株式会社 サンミュールン

**仕様変更のお知らせ**

A D形ディスプレイユニット 数字表示ユニット  
対象形名 ADS-□□□□□□

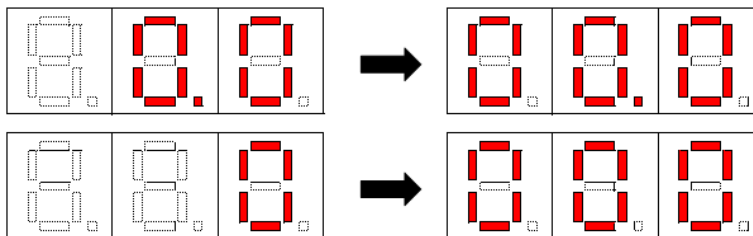
1) 表示文字形状の変更、6と9の表示形態が変わります。
